EXPANSÃO DO TERMINAL DE CONTENTORES DE ALCÂNTARA

ESTUDO DE IMPACTE AMBIENTAL

ADITAMENTO 3

A ARQPAIS, Consultores de Arquitectura Paisagista e Ambiente, Lda., apresenta o Aditamento 3 ao Estudo de Impacte Ambiental do projecto de Expansão do Terminal de Contentores de Alcântara, em fase de Estudo Prévio, durante a fase de Apreciação pela Comissão de Avaliação do Processo de Avaliação de Impacte Ambiental, e solicitado através do Ofício 87/11/GAIA de 24 de Fevereiro de 2011, após se ter pronunciado pela conformidade do referido Estudo.

Figura 2 - Extracto da Proposta de Planta de Condicionantes - Planta de servidões administrativas e restrições de utilidade pública 1. Revisão do PDM de Lisboa - Março de 2011. (sem escala)

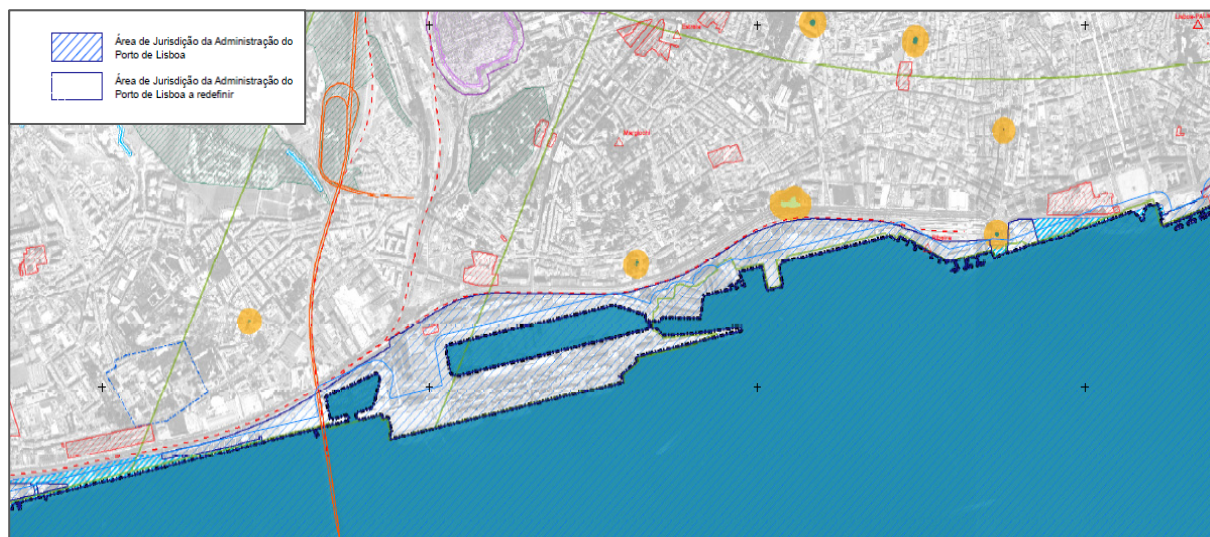
- Em termos de Planta de Condicionantes, a área encontra-se sob jurisdição da Administração do Porto de Lisboa, como se pode observar na figura seguinte:
